con la presente si inviano le Osservazioni contro il Progetto di un impianto eolico codice procedura ID_VIP/ID_MATTIM: 1269 denominato

"Pitigliano" ubicato nei comuni di Pitigliano (GR) e Sorano (GR) costituito da 20 (venti) aerogeneratori di potenza nominale 7,0 MW per un totale

di 140,0 MW con relative opere connesse ed infrastrutture indispensabili.

ALLEGATO 1 alle OSSERVAZIONI all'IMPIANTO EOLICO INDUSTRIALE denominato " PITIGLIANO"

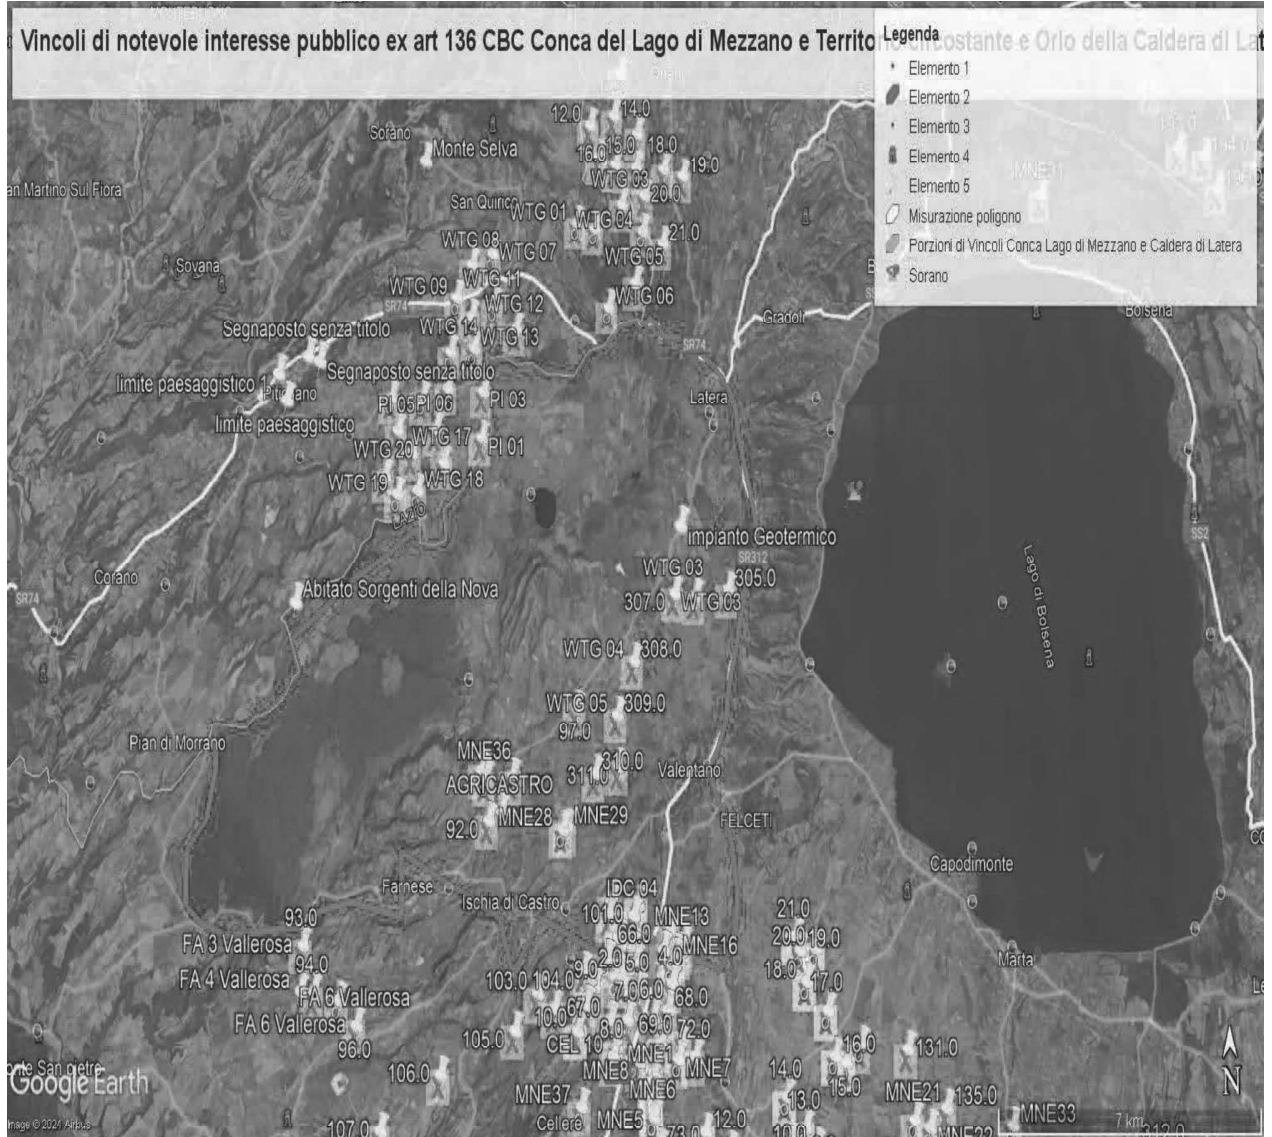
IMMAGINE 1. Confini esterni in rosso dei due vincoli laziali (uniti) della Conca del Lago di Mezzano e territorio circostante (Selva del Lamone) e Orlo della Caldera di Latera ... entrambi di notevole interesse pubblico nelle cui fasce di rispetto di tre chilometri ricadrebbero con distanze diverse gli aerogeneratori dell'impianto eolico industriale " Pitigliano". Si evidenzia anche il cumulo con altri impianti FER (segnaposto gialli) nel Lazio e Toscana (Eolico Rempillo P01, P02 ecc).

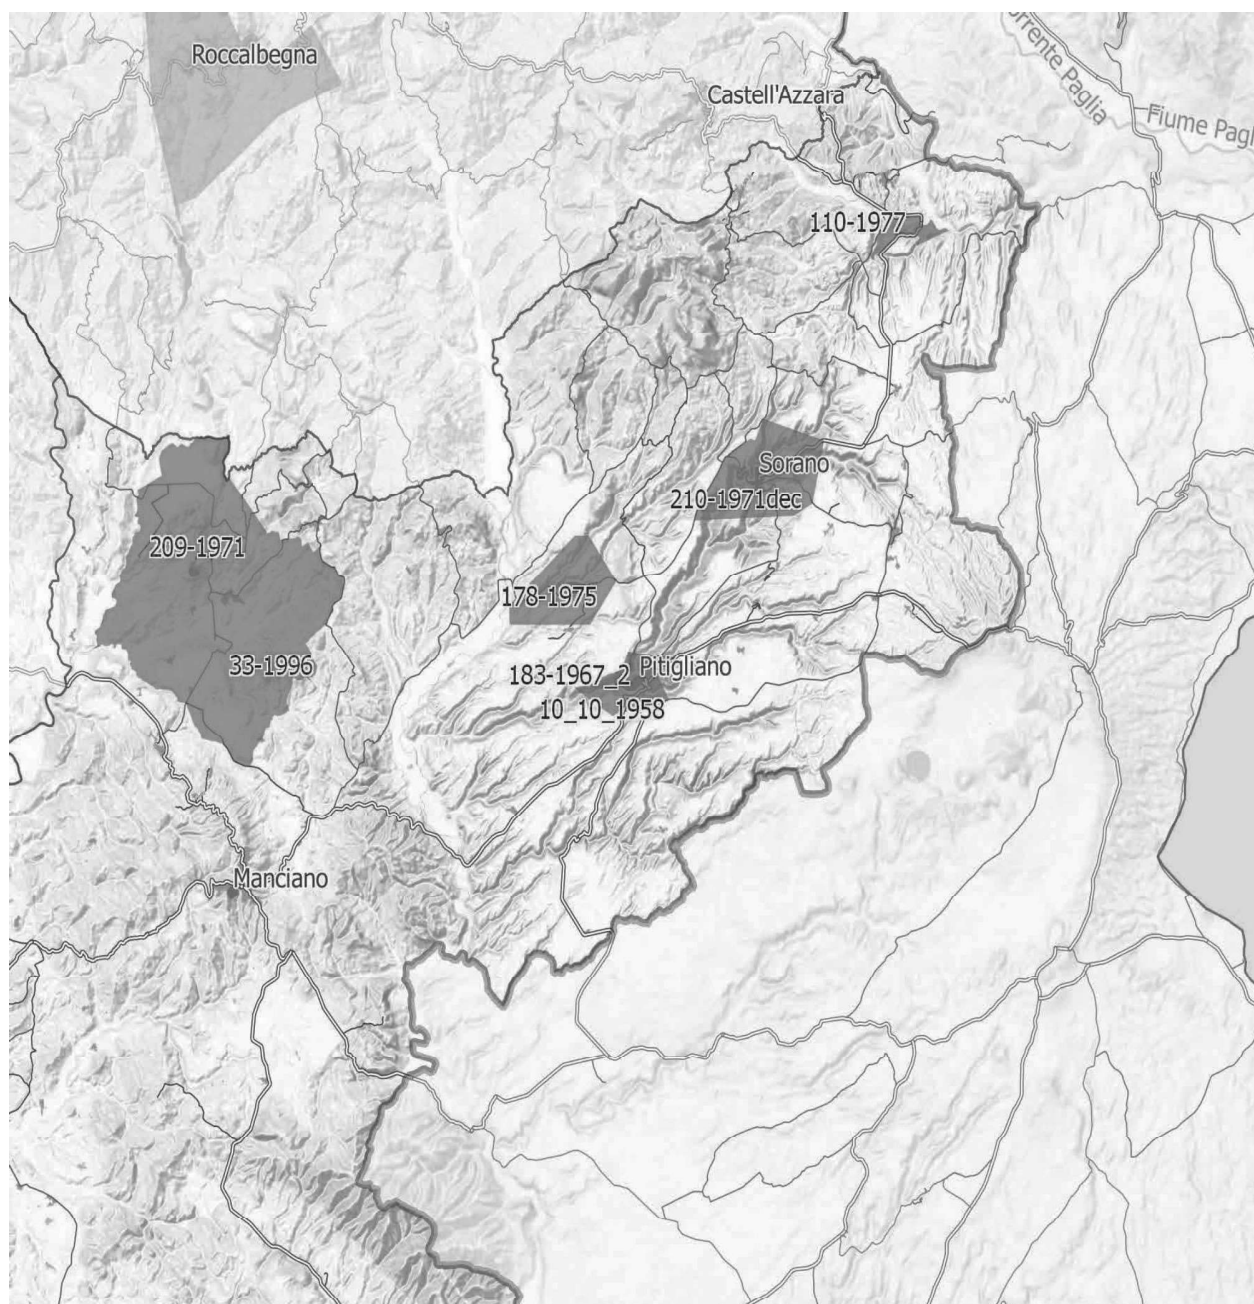
IMMAGINE n. 4 Si evidenzia che i tre aerogeneratori WTG 07, WTG 08 e WTG 09 impattano con il vincolo paesaggistico di notevole interesse pubblico del Centro Storico di Sorano. Il WTG 07 si troverebbe a 2828 m, WTG 08 2504 e WTG 09 2990. Il cavidotto dell'impianto invece impatta in buona parte del Vincolo paesaggistico ex art. 136 del CBC del Centro Storico di Pitigliano.

IMMAGINE n. 7 Mappa della intervisibilità degli impianti eolici elaborata dall'Associazione nazionale Amici della Terra. La mappa non è aggiornata comunque rende molo bene dell'enorme impatto visivo creato dal cumulo degli impianti.

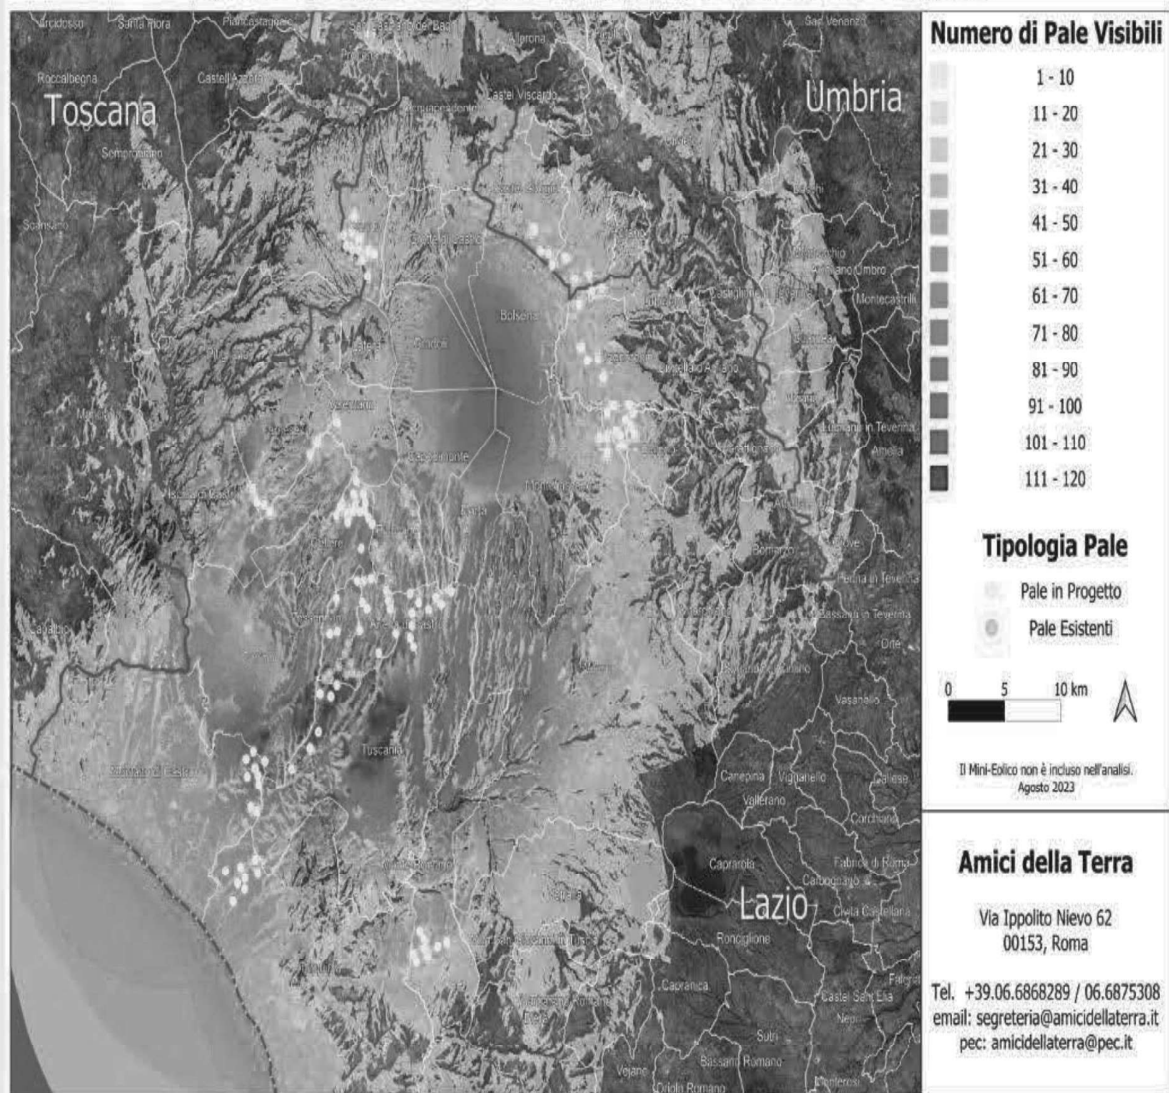
Se agli impianti eolici rappresentati qui sopra che non comprendono sia l'impianto eolico Pitigliano e le altre 14 pale del progetto eolico in verifica amministrativa sempre nel territorio di Pitigliano si aggiungono i migliaia di ettari (7000 fin'ora) di territorio occupato dagli impianti fotovoltaici e agrivoltaici e dalle altre tipologie appare chiaro il numero spropositato degli impianti FER nella bassa toscana e nella Tuscia.

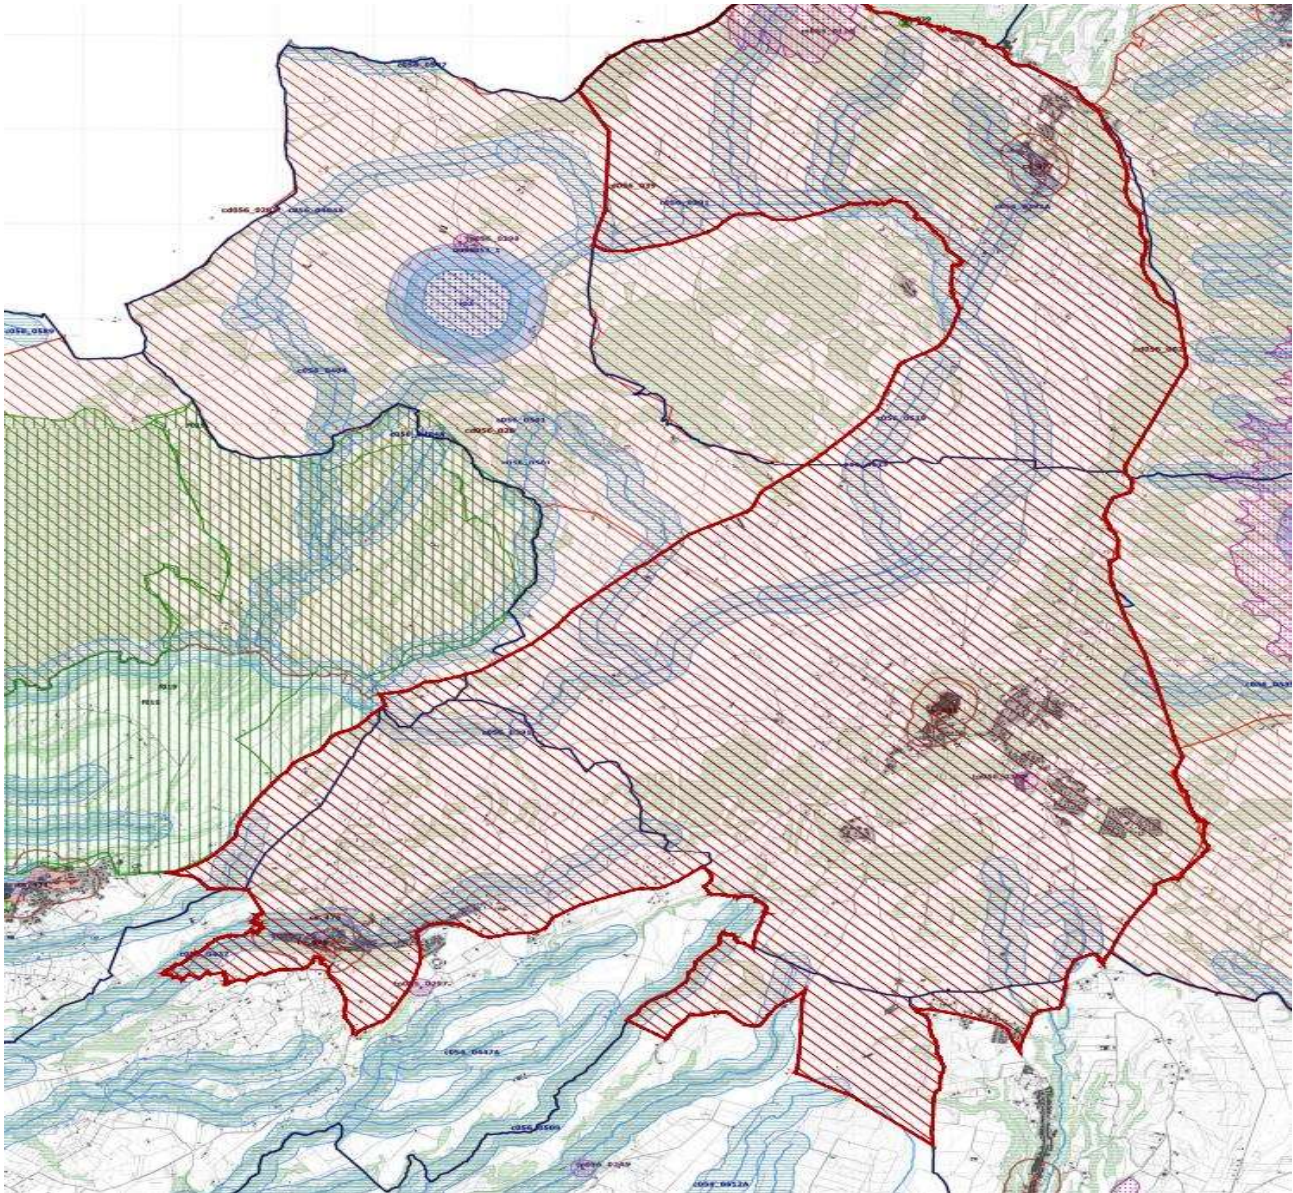
Come è illustrato nell'immagine si ribadisce che l'impianto industriale "Pitigliano" ricade completamente all'interno delle fasce di rispetto dei due vincoli di notevole

interesse pubblico e lambisce quelle di un terzo vincolo e quindi come affermato dal Consiglio di Stato nelle sentenze citate, l'impianto è insediato in area non idonea ai sensi dell'art. 20 comma 8 lettera c quater del D.Lgs. n. 199/2021 e ss.mm.ii al contrario di quanto sostiene la proponente.
